FoB-FoA－熊川断層の3連動は当然評価されるべき

福島事故後に安全評価を甘くする関電の意図はけっして容認されてはならない

2012年3月24日

美浜・大飯・高浜原発に反対する大阪の会（美浜の会）

大飯発電所 EW

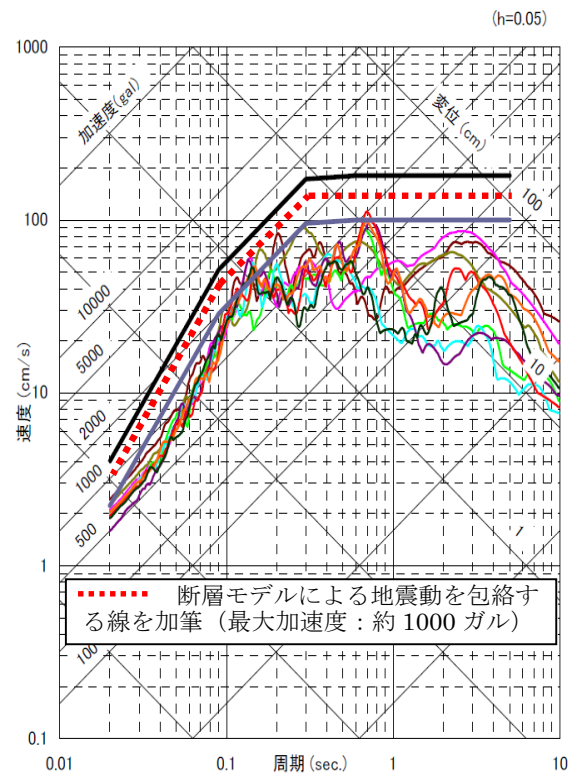
関電が 2 月 29 日に公表した「参考」では、3 連動の場合の地震動を断層モデルによって評価している。南北 (NS)、東西 (EW) 及び上下 (UD) のそれぞれを評価しているが、そのうち東西方向水平動のグラフをここに採録した (右図)。

激しく揺れ動いているのが断層モデルによる揺れで、周期ごとの揺れの大きさを表している (破壊が断層のどの部分から始まるかによっていろいろな線がある)。太い 2 つの実線のうち下側が現行の 2 連動による基準地震動 Ss を表している。この線を、断層モデルによる 3 連動の揺れはとどころで超えているのが分かる。そこで、すべての揺れをぎりぎりまで包絡するように引いた線が太い点線である。このときの最大加速度は周期 0.02 秒のときの値で、約 1000 ガルと読みとれる。これが 3 連動の場合の加速度となる。

関電は2月29日に国に提出した「参考」において、「その結果、第2図に示すとおり、大飯発電所3・4号機ストレステスト1次評価において確認したクリフエッジ（基準地震動Ss-1の1.8倍）を下回ることから、仮に連動を伴う地震が発生した場合でも問題がないことを確認しました」と述べている。ここでいう第2図とは、前記の大飯発電所EW等の図のことで、一番上の太線が1.8Ssに相当している（Ss-1はこれまでのSs）。しかし、ストレステストは炉心溶融に至るまでの安全余裕（裕度）がどの程度あるかを調べるもので、耐震安全性の許容値を示すものではない。

(2) 3連動すれば制御棒挿入性は破綻する

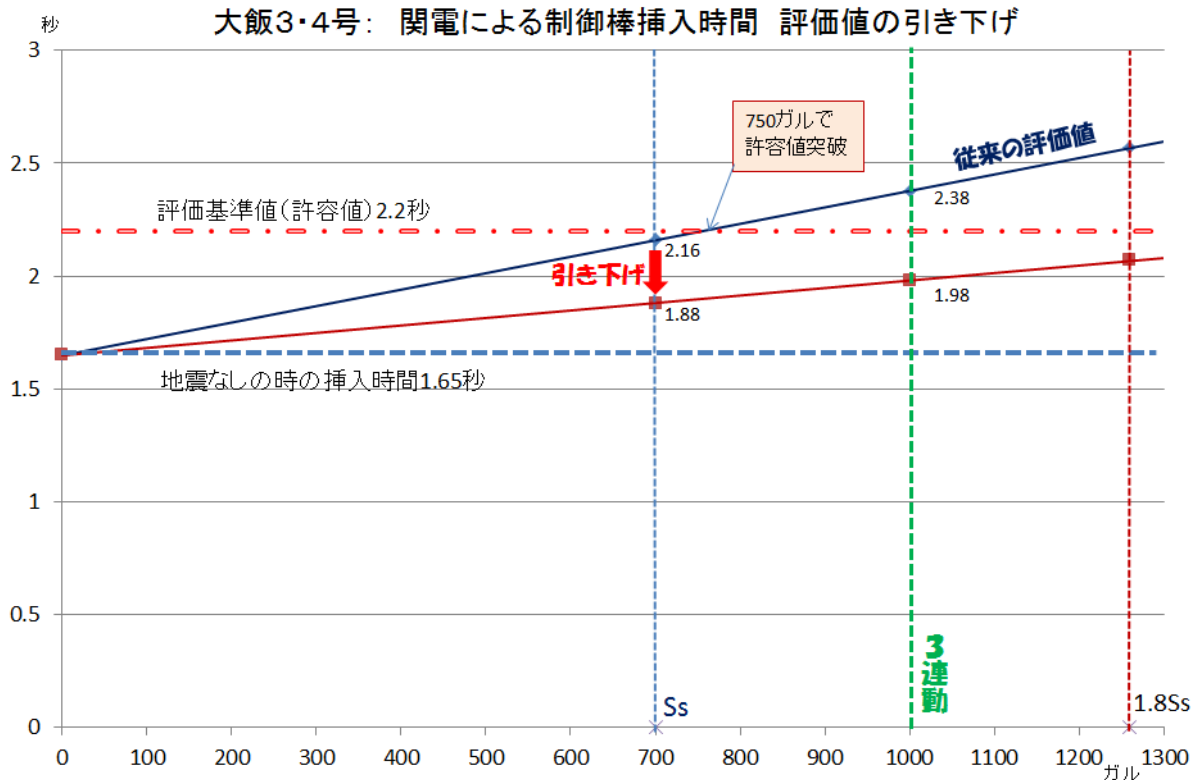
制御棒の挿入時間のうち地震影響部分 (T1) は、加速度に関してほぼ直線的に増加することが認められている。それに地震動なしのときの挿入時間 (T0) を加えた値で表したのが下図の実線グラフである。このグラフは、左端が地震なしの 1.65 秒を表し、700 ガルのときの 2.16 秒を通る直線である。

この実線が評価基準値 (許容値) 2.2 を切るときの加速度は約 750 ガルと読みとれる。3連動のときの加速度は約 1000 ガルだから、3連動すれば、制御棒挿入時間が許容値を超える。

制御棒挿入時間が700ガルで1.88秒になった場合のグラフは前記の図中に引き下げたグラフとして示している。これを見れば明らかなように、3連動したときの約1000ガルでも、それどころか1.8Ssのときでさえ、まだ許容値2.2秒には到達しない。むしろ逆に、そうなるように700ガルのときの値を低くしたものと見なさざるを得ない。

この700ガルのときの改訂値1.88秒は、405ガルのときの従来の値1.92秒さえも下回っている。このことから、応答倍率法ではなく、別の方法によって根本から低める操作をしたものと考えられる。福島原発事故による多大な犠牲を鑑みれば、電力会社が事故前よりも安全基準を著しく甘くするようなことが許されていていいわけがない。
